**Propuestas, observaciones y sugerencias al Proyecto de Plan
Hidrológico de la Demarcación Hidrográfica del Ebro.
Revisión de tercer ciclo (2021-2027)**

En consulta pública del 23 de junio al 22 de diciembre de 2021

Nº de propuesta suya: 1

Documento al que se refiere: Anejo 05 Caudales ecológicos

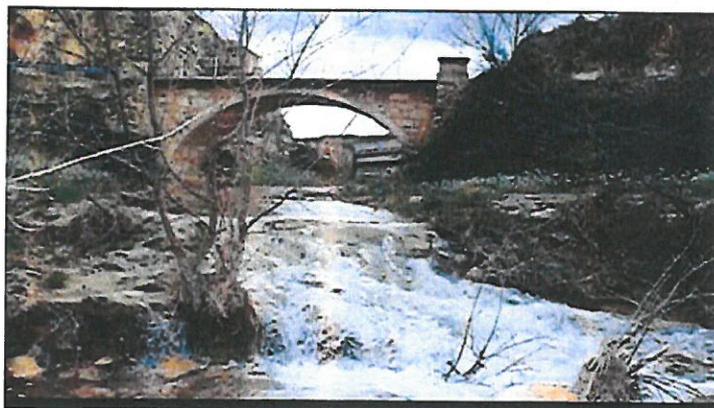
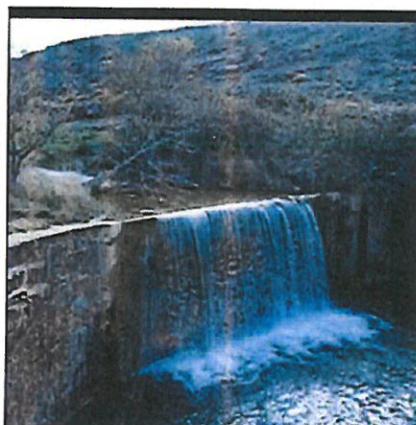
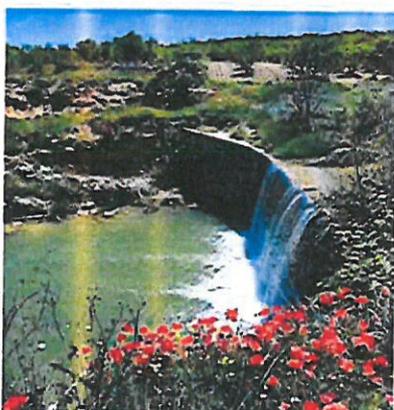
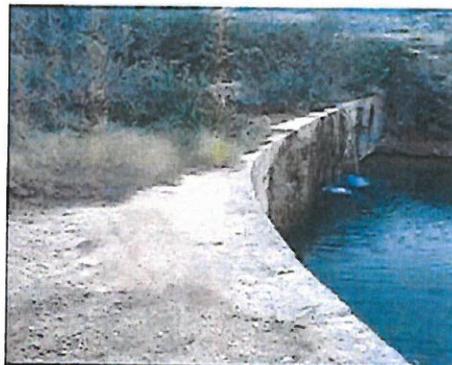
Para rebatir este falso caudal ecológico considerado en la Propuesta actual, aportamos fotografías históricas del azud y del río Aguas Vivas a su paso por el municipio de Moneva en distintos meses y en distintos años. En ellas vemos claramente que el caudal discurre como debiera hacerlo de forma normal, si el agua sobrante de las concesiones pasara por el río en lugar de hacerlo por el canal que desemboca en el embalse.

Estas fotografías fueron posibles bien, a que el canal a su paso por Moneva estuvo inoperativo con lo que el caudal pudo circular por el canal natural del río, o bien a las menores o nulas detracciones por parte de los regantes de otros municipios (seguramente por causas ajenas a ellos). De una u otra manera, queda demostrado que el caudal ecológico nulo propuesto para el río Aguas Vivas a su paso por Moneva, es totalmente irreal por la propia definición de caudal ecológico. Por otra parte, esta supresión de caudal en favor de las demandas de los regantes, aboca a la pérdida de biodiversidad en el municipio de Moneva, en contra de todas las políticas ambientales actuales, incluso, como vemos en la presente alegación, contraviniendo la legislación vigente.
